三原燃第20-0695号

令和3年2月15日

核燃料物質の加工施設の変更に関する設計  
及び工事の計画についての認可申請書の補正について

令和2年8月3日付け三原燃第20-0274号（令和2年10月30日付け三原燃第20-0491号、令和3年1月8日付け三原燃第20-0605号、令和3年2月4日付け三原燃第20-0649号にて補正）をもって申請しました核燃料物質の加工施設の変更に関する設計及び工事の計画についての認可申請書を、別紙のとおり補正します。

名称	気体廃棄設備(6)	
図	給排気ファンの起動停止インタローック系統図	付属建物
番	図卜制一気7 (1/2)	第2廃棄物処理

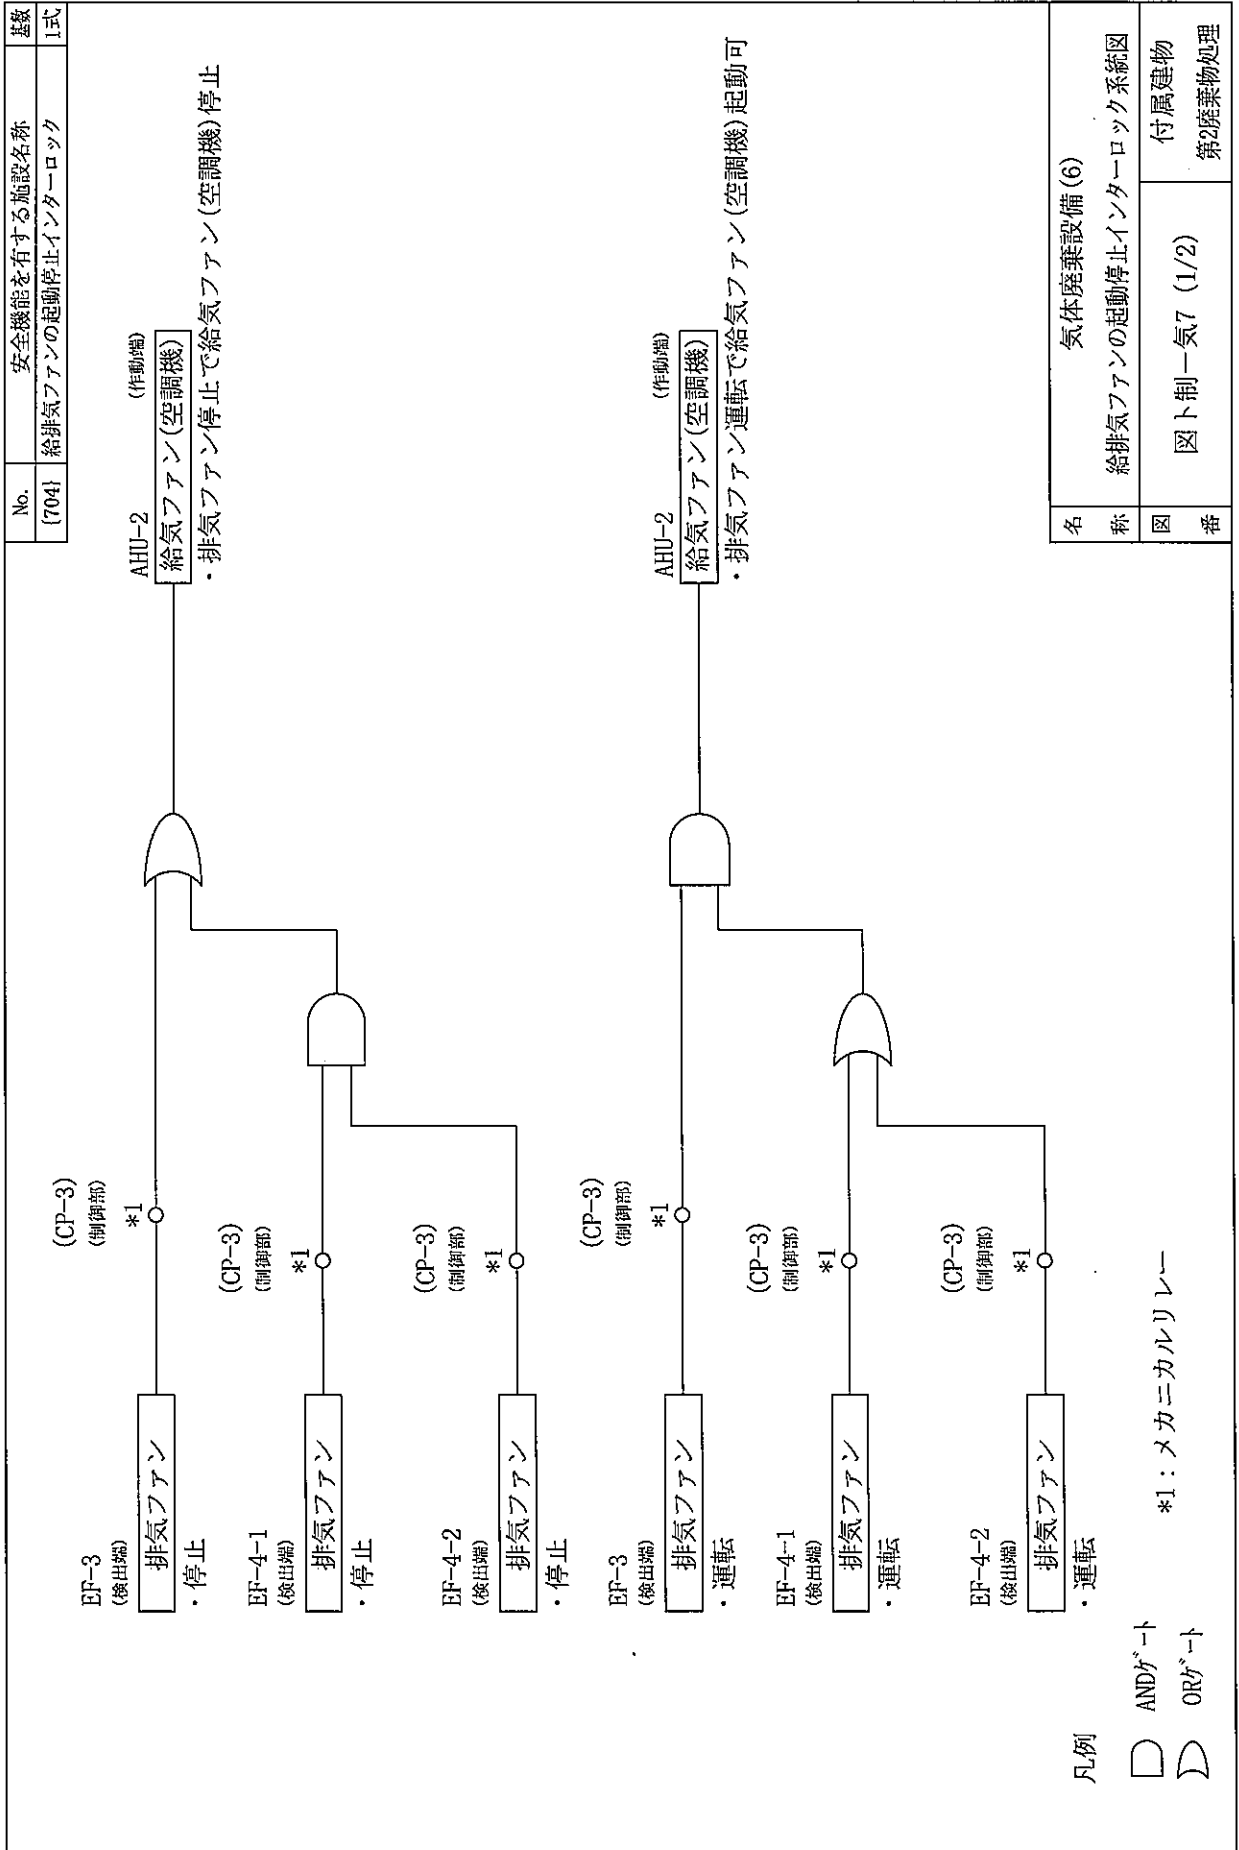
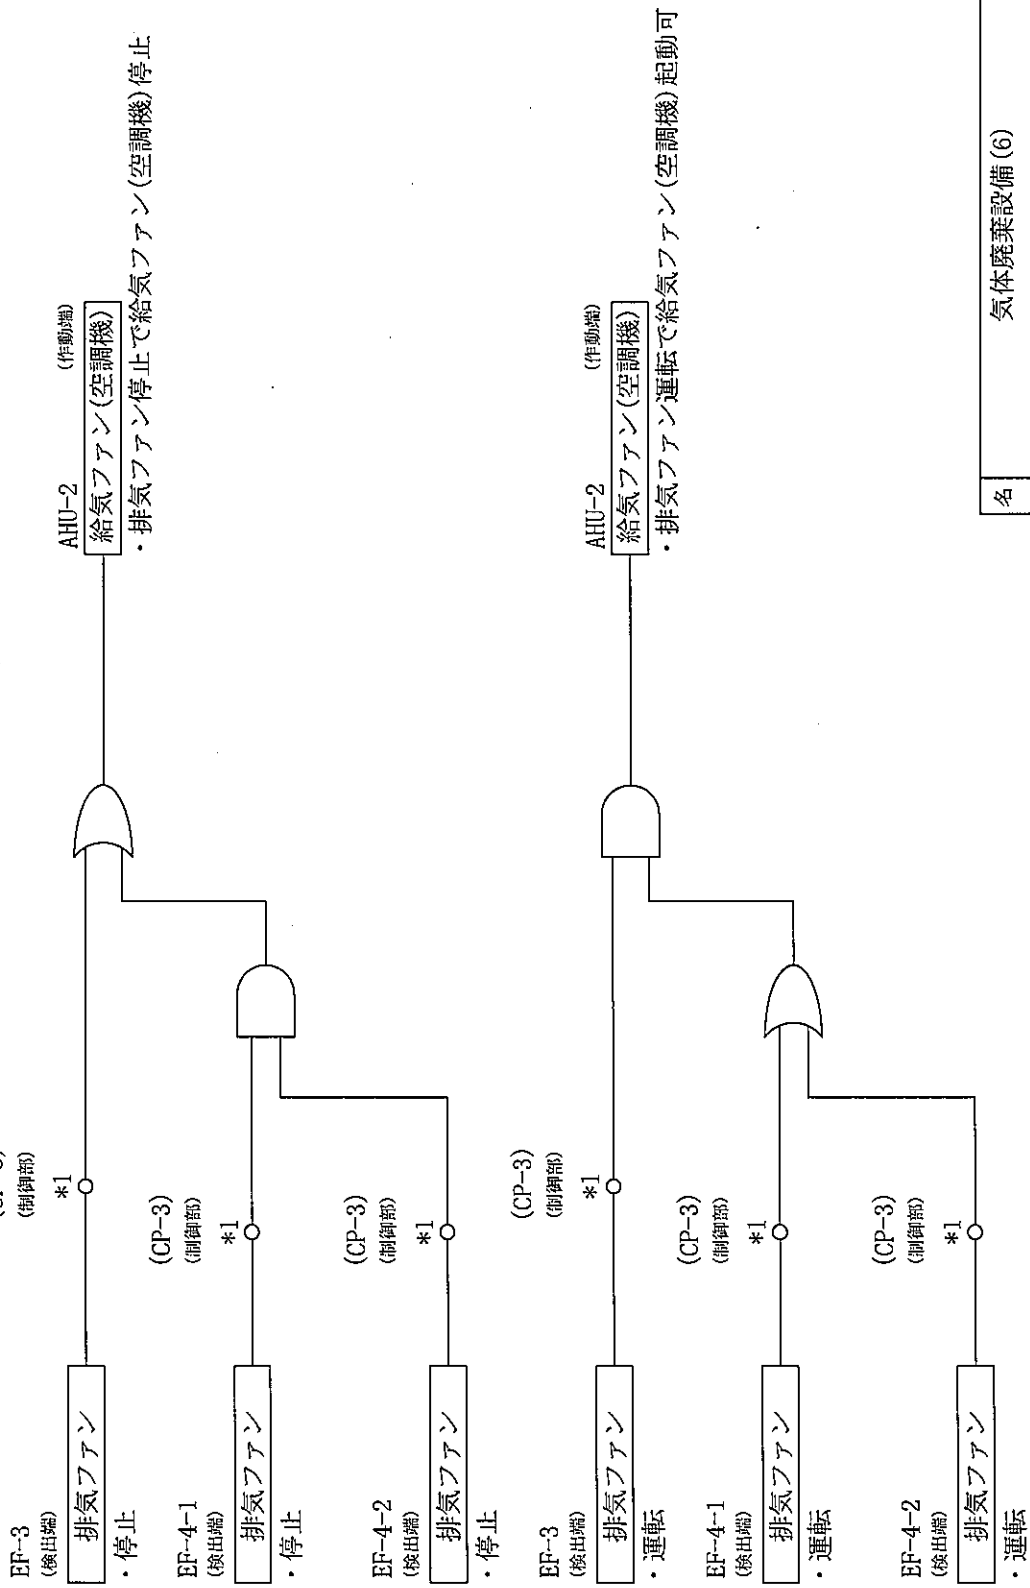
補正箇所 (頁*1)	補正前	補正後	理由*2
表イ建-1-1(141), 表へ建-1-1(1177)	別添1-1に示す	別添1-2に示す	(1)
追表イ建-1-2(158), 追表ハ建-1-2(651), 追表ホ建-1(1065), 追表へ建-1-4(1203), 追表ト建-1-6(1625)	別添2-1に示す	別添2-2に示す	(1)
表へ設-18(1264)	別添3-1に示す	別添3-2に示す	(1)
表へ設-気73(1881)	別添4-1に示す	別添4-2に示す	(1)
表ト設-液2(1912)	別添5-1に示す	別添5-2に示す	(2)
表ト設-液4(1916)	別添6-1に示す	別添6-2に示す	(2)
表ト設-液8(1924)	別添7-1に示す	別添7-2に示す	(2)
別表ト設-気13(1953)	別添8-1に示す	別添8-2に示す	(1)
別表ト設-気14(1954)	別添9-1に示す	別添9-2に示す	(1)
別表ト設-気17(1955)	別添10-1に示す	別添10-2に示す	(1)
別表ト設-気39, 41(1964)	別添11-1に示す	別添11-2に示す	(1)
別表ト設-気50(1967)	別添12-1に示す	別添12-2に示す	(1)
別表ト設-気70(1971)	別添13-1に示す	別添13-2に示す	(1)
別表ト設-気83(1976)	別添14-1に示す	別添14-2に示す	(1)
追表ト設-1 (5 次) (1998)	別添15-1に示す	別添15-2に示す	(1)
表リ-8(2020)	別添16-1に示す	別添16-2に示す	(2)
図イ系-5(2574)	別添17-1に示す	別添17-2に示す	(1)
図イ系-補1(2599)	別添18-1に示す	別添18-2に示す	(1)
図イ設-37(2750)	別添19-1に示す	別添19-2に示す	(1)
図イ制配-1(3032)	別添20-1に示す	別添20-2に示す	(2)
図ト系1-9 (3613)	別添21-1に示す	別添21-2に示す	(1)
図ト設-気7(3781)	別添22-1に示す	別添22-2に示す	(1)
図ト制-気7(3846)	別添23-1に示す	別添23-2に示す	(2)

名	気体廃棄設備 (6)	
称	給排気ファンの起動停止インタローック系統図	
図	図ト制一気7 (1/2)	所属建物
番		シリンダ洗浄棟
